**PARCO EOLICO FORENZA – MASCHITO  
POTENZIAMENTO IMPIANTO DI FORENZA**

**INTEGRAZIONI**

C0004891 - Integrazioni richieste dalla Regione Basilicata con prot. n. 0162576/2019

Integrazioni richieste dalla Regione Basilicata con prot. n. 0162576/2019

**Figura 21-1 – Ingressi della stazione elettrica ERG di Forenza (sulla sinistra) e di quella di e-distribuzione (sullo sfondo)**

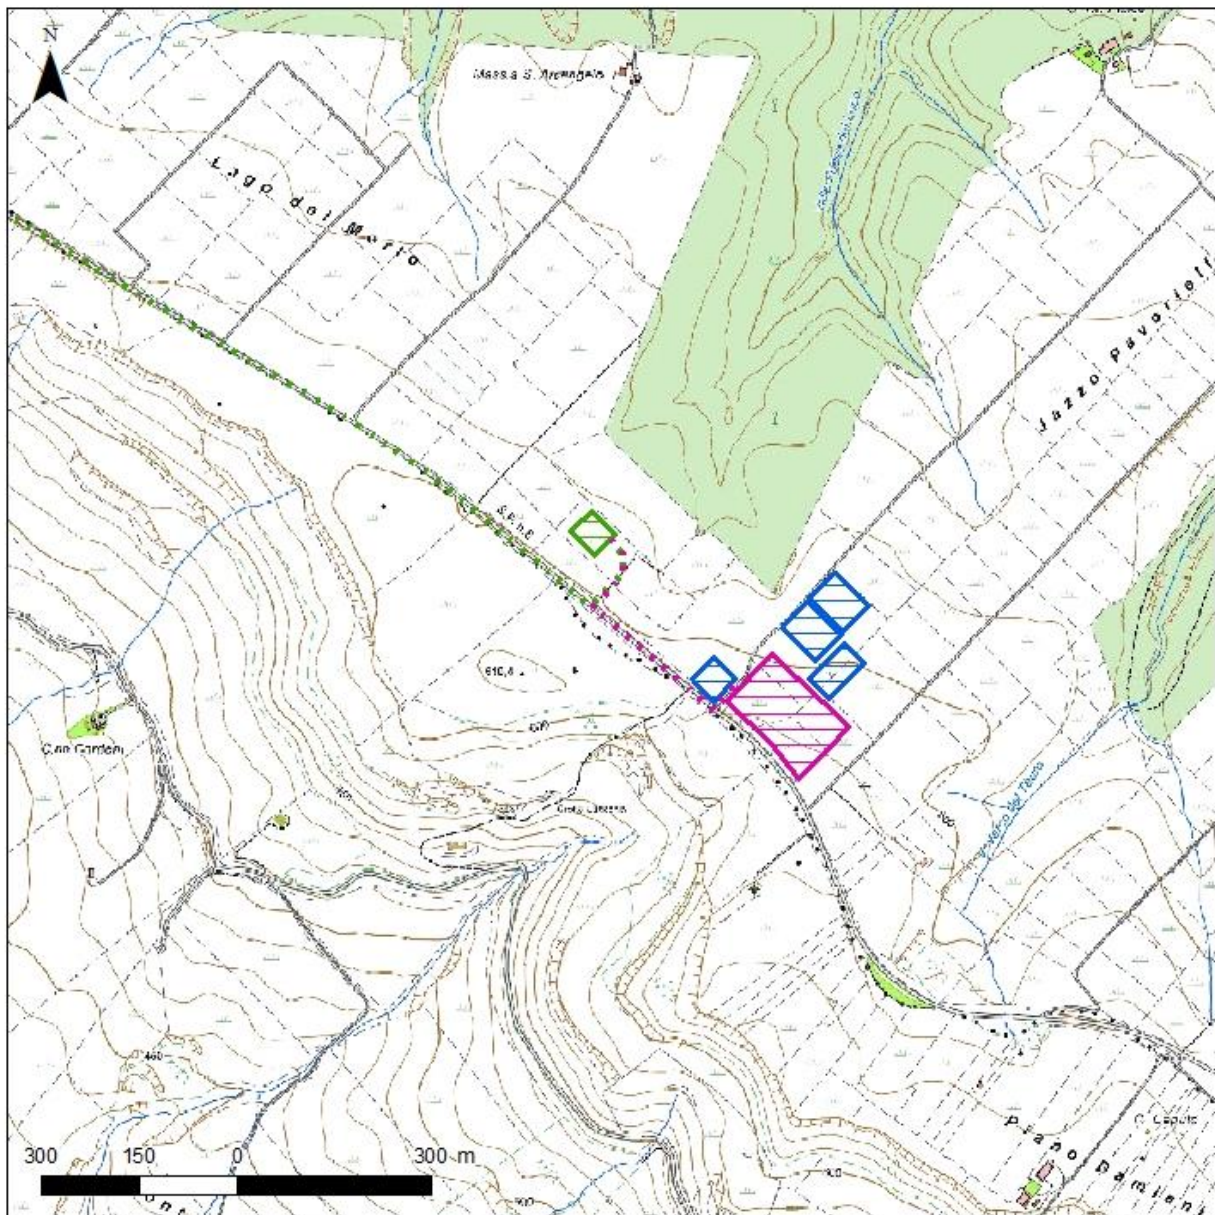
*Documentazione fotografica a colori, panoramica e di dettaglio, sullo stato ante-operam dei luoghi su cui verranno realizzati gli interventi di adeguamento della stazione elettrica e della sottostazione elettrica esistenti e relativi rendering fotografici degli interventi stessi (edifici e trasformatori di cui agli interventi di adeguamento della stazione elettrica e della sottostazione elettrica esistenti).*

Nell'ambito dei contatti avvenuti con il Gestore della RTN per la procedura di richiesta di allaccio alla RTN, è stato segnalato che nella sottostazione elettrica esistente a Forenza, di cui in Figura 21-1 si riporta uno scatto fotografico, e dove attualmente insiste l'impianto eolico esistente, non ci sarebbe capacità sufficiente per supportare il repowering in progetto.

È stato quindi previsto lo sdoppiamento del punto di consegna, istituendo due UP distinte per le due sezioni del parco eolico: la porzione del parco di Maschito continuerà a recapitare alla SSE di Forenza, mentre quella di Forenza, oggetto di repowering, recapiterà ad una nuova SSE ubicata nel territorio del comune di Banzi in prossimità di una stazione elettrica di smistamento a 150 kV, opera opera RTN che sarà inserita in entra-esce sulla rete di trasmissione nazionale (da realizzarsi nel comune di Banzi), con relativi raccordi aerei di lunghezza pari a circa 100 m ciascuno, per il collegamento sulla linea elettrica aerea esistente RTN a 150 kV “Maschito Forenza-Genzano”.
